2. 中央公園自転車道の芝野橋以南の問題箇所と問題点

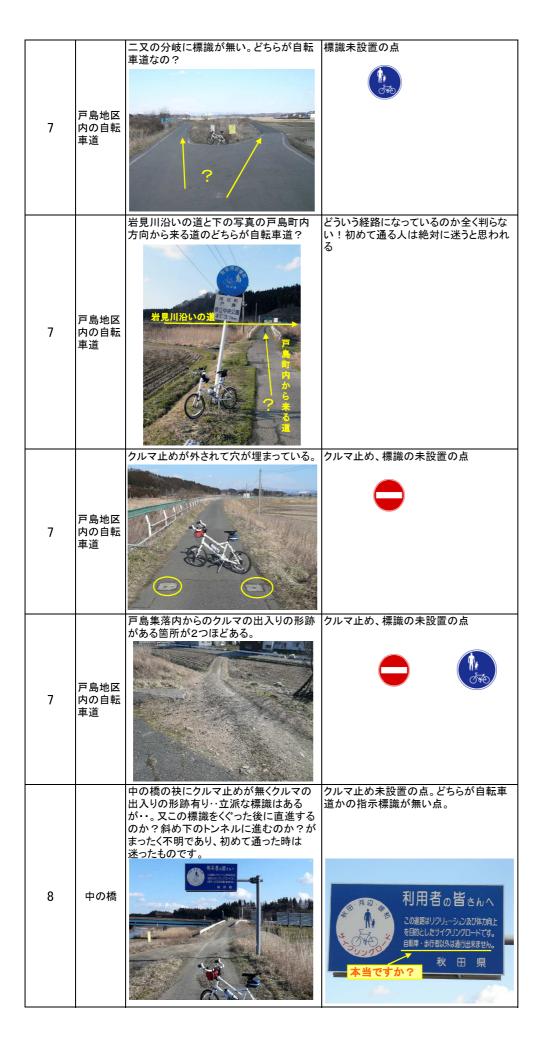
2	秋雄大橋	の危険性	安全なのはどちら?
2	秋雄大橋	④通称「空港道路」下を通るトンネルの出入り口の段差は何か? 「何のための段差」	通称「空港道路」下を通るトンネルの段差でパンクをする報告がある。 スポーツサイクル(ロードバイクなど)の場合、高圧・軽量・極細なタイヤとチューブを使用しているため、「リム打ちパンク」(段差乗上げ時、段差角とリムの間に挟まれたチューブに傷がついてパンク)が発生しやすい。
3	地蔵川	地蔵川堤防からのクルマの出入りの形跡が見られる。	クルマ止め、標識の未設置の点
4	本田橋	クルマ止めが外されクルマの出入りが自由	クルマ止めをちゃんと機能させていない点
5	豊成橋	クルマ止めが外されクルマの出入りが自由	クルマ止めをちゃんと機能させていない点
6	豊成橋を過ぎた地点	クルマ止めや標識も無くクルマの出入りが自由	クルマ止めや標識未設置の点 ここから中の橋までの区間の乗用車 及びモーターバイクの往来が一番目 立っている。近辺に住宅が近いことに 起因すると思われるが・・かなりのス ピードで走っているし、時に警笛を鳴ら されるので自転車道との認識は無い に等しい。ここで交通死亡事故が起き たら、道路管理上でも重大問題となら ないのでしょうか?

2年前からこの状況です。道路のパトロール体制はどうなっているのですか? 中の橋の道路下の2つ目のトンネルの出 入口のグレーチングが腐って破損や欠品 しています。 9 中の橋 裏向きの標識はあるものの、どこが自転 クルマ止め、標識の未設置の点 車道かを示すものは何も無い。 戸島地区 内の県道 及び兼用 9 の自転車 道 上野台へ向う地点のクルマ止めが外れて クルマ止めが外れている点 いる。 この標識には補助標識として「指定車・許可車を除く」とあるが、それぞれどういうクルマが指定または許可されているのか?それとクルマ止めとの関係はどうなのか? 戸島地区 10 内の自転 車道
